**Avis sur le projet d'exploitation  
d'un parc éolien  
à Chaintrix- Bierges (51)  
de la société Siemens Gamesa**

n°MRAe 2019APGE97

Nom du pétitionnaire	SARL Société d'exploitation du Parc Éolien de Chaintrix-Bierges
Commune(s)	Chaintrix-Bierges et Vélye
Département(s)	MARNE
Objet de la demande	Demande d'autorisation environnementale de réaliser et d'exploiter un parc éolien de huit aérogénérateurs et trois postes de livraison
Date de saisine de l'Autorité Environnementale	13/08/19

Fig. 78. Cartes des angles d'occupation et de respiration visuelle.

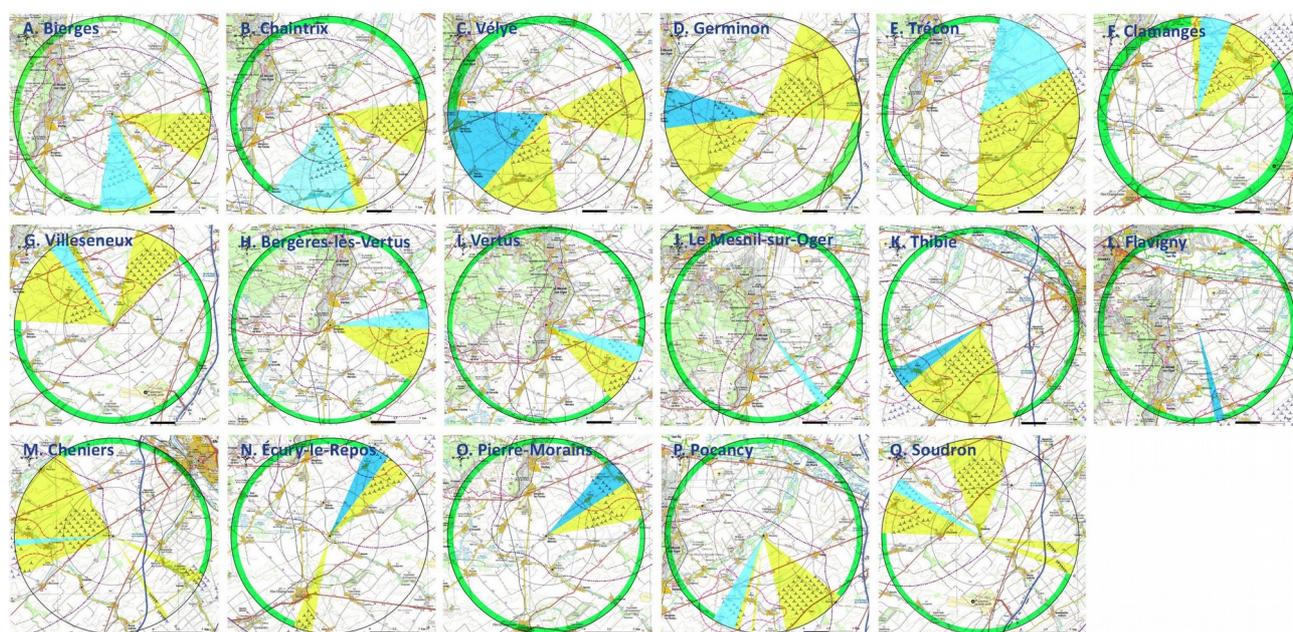
Comme le montrent les diagrammes de saturation ci-dessous, le projet SEPE a un impact fort sur les communes de Vélye, Germinon, Trécon et Cheniers, maintenant l'effet d'encerclement et de saturation du paysage.

L'Ae émet un avis réservé sur le caractère limité de l'impact du projet sur les paysages et **recommande au pétitionnaire de proposer des mesures adaptées à la qualité des paysages du viticole champenois reconnu par l'UNESCO.**
